重庆市建设工程消防设计问题答复
（ 2025 年 7 月版 ）
（ 征求意见稿 ）

- 1 建筑专业问题答复·····4~16
（ 编号： 20250609-建筑-0001~0003、20250707-建筑-0001~0002 ）
- 2 结构专业问题答复·····17~20
（ 编号： 20250610-结构-0001、20250708-结构-0001 ）
- 3 给排水专业问题答复·····21~34
（ 编号： 20250611-给排水-0001~0004、20250709-给排水-0001~0002 ）
- 4 电气专业问题答复·····35~48
（ 编号： 20250612-电气-0001~0002、20250710-电气-0001~0005 ）
- 5 暖通专业问题答复·····49~71
（ 编号： 20250613-暖通-0001~0012、20250711-暖通-0001~0003 ）

图 4.10-3 送风口布置不合理示意(二)
(不正对前室入口)

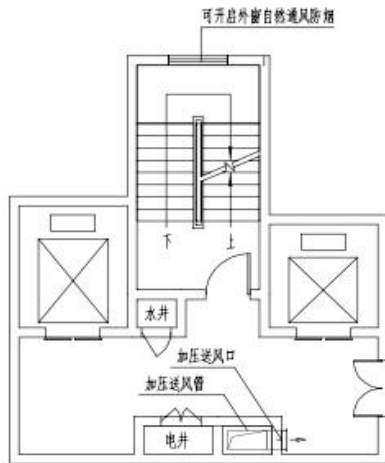
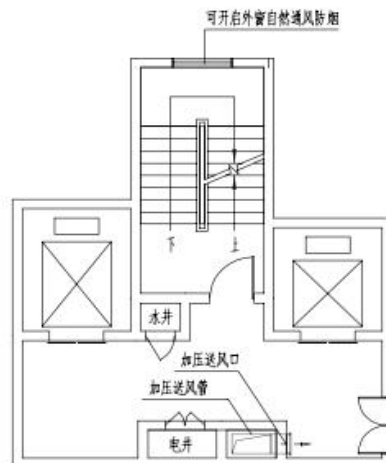
住宅层高较低，楼梯间采用自然通风防烟时，若风口未能正对前室入口，根据疑难问题研究以及烟标规范要求，需顶部设置风管布置风口，对公区层高、装修吊顶等影响较大，能否采用《上海建筑防排烟系统设计标准》DG/TJ08-88-2021 第 3.1.5 条实施。

2) 裙房以上高度采用自然通风, 前室加压送风满足第 3.1.5 条第二款时, 能否采用第 3.1.5 条第三款实施。

应按《建筑防烟排烟系统技术标准》GB51251-2017 及《建设工程消防设计审查技术疑难问答》(渝建消防〔2023〕10号)的相关规定执行。

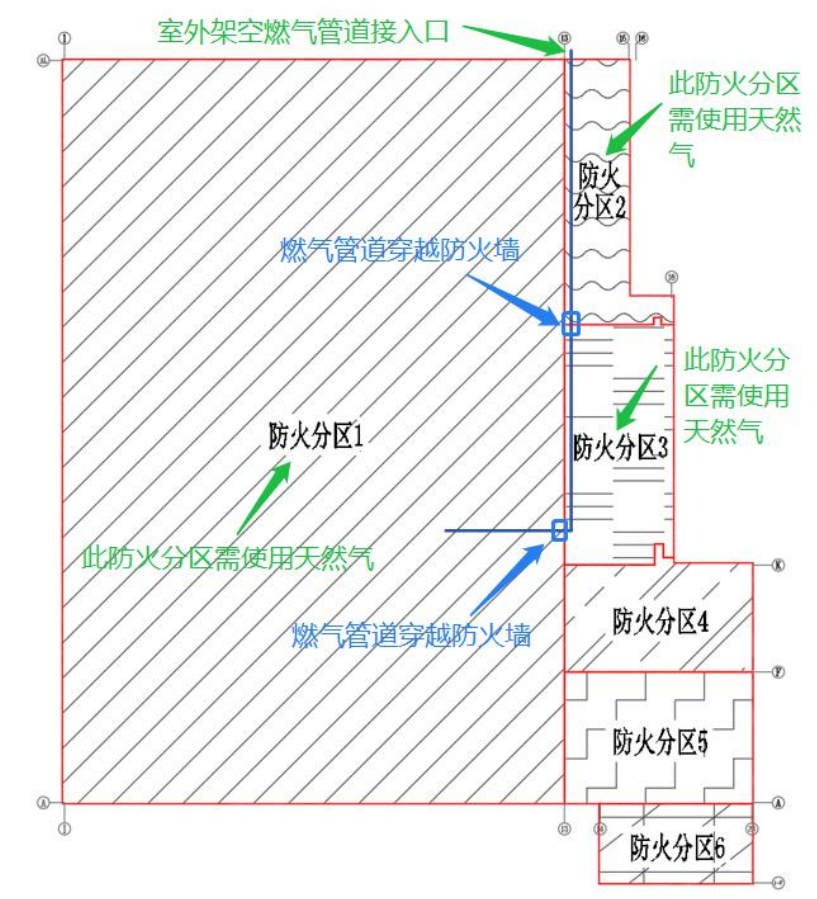
足防火封堵要求的措施,建筑内输送可燃气体或可燃液体的管道是否可以穿越防火墙,实现多个防火分区共用干管?

举例:某丁类工业厂房,防火分区1、2、3内均需使用天然气进行焊接。设计的天然气管道路由能否采用一根主管的方案:室外→防火分区2→防火分区3→防火分区1;在管道穿越防火墙位置设置满足要求的防火封堵。如下图所示:

《建筑防火通用规范》GB55037-2022 实施后,仅废止了《建

筑设计防火规范》GB50016-2014（2018年版）第6.1.5条的强制性，《建筑防火通用规范》GB55037-2022第6.3.4条是关于防火封堵的规定要求，不能作为反推可以穿越防火分隔处的依据。天然气管道可以穿越哪些防火分隔处，仍需执行《建筑设计防火规范》GB50016-2014（2018年版）第6.1.5条的规定。

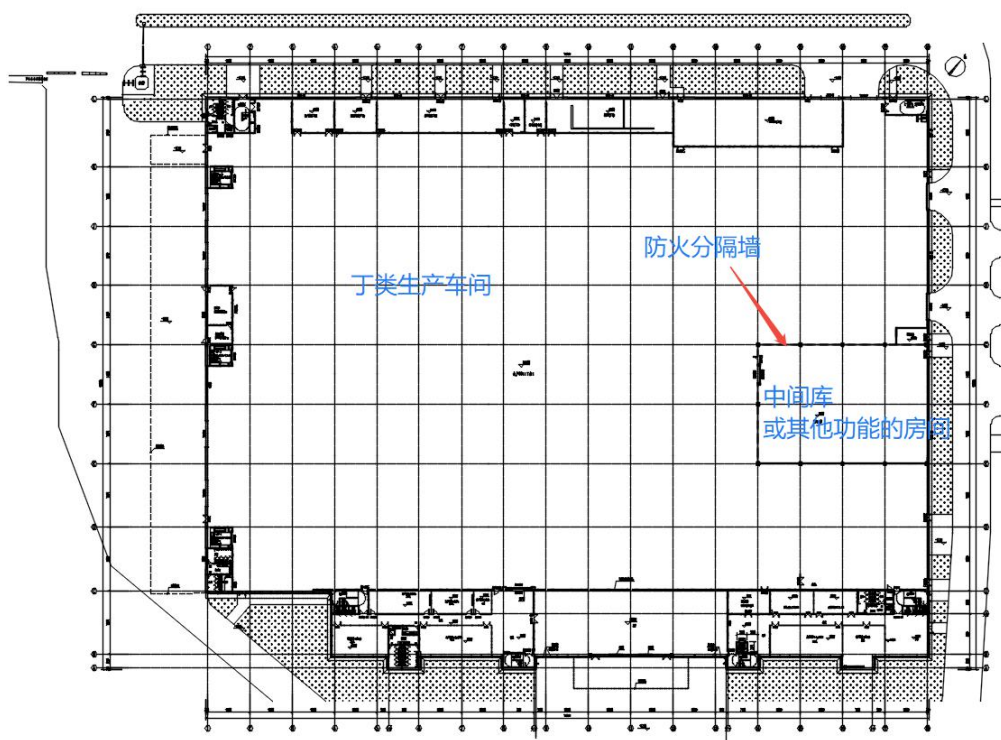
厂房内同一个防火分区内有一个用防火分隔墙分隔出的防火单元,请问这个防火单元是否需要独立设置排烟系统? 防火分隔墙的耐火极限达到几小时不允许排烟风管穿越?

工业厂房同一个防火分区内的防火单元排烟系统与其他排

烟系统是否可以共用，应根据共用的各个系统的防爆要求确定。具体要求详见《工业建筑供暖通风与空气调节设计规范》GB50019-2015 第 6.9.3 条关于防爆通风的规定。

排烟风管穿越防火分隔处的耐火极限要求，应按《建筑防烟排烟系统技术标准》GB51251-2017 第 4.4.8 条及《建筑设计防火规范》GB50016-2014（2018 年版）第 6.3.5 条的规定执行。
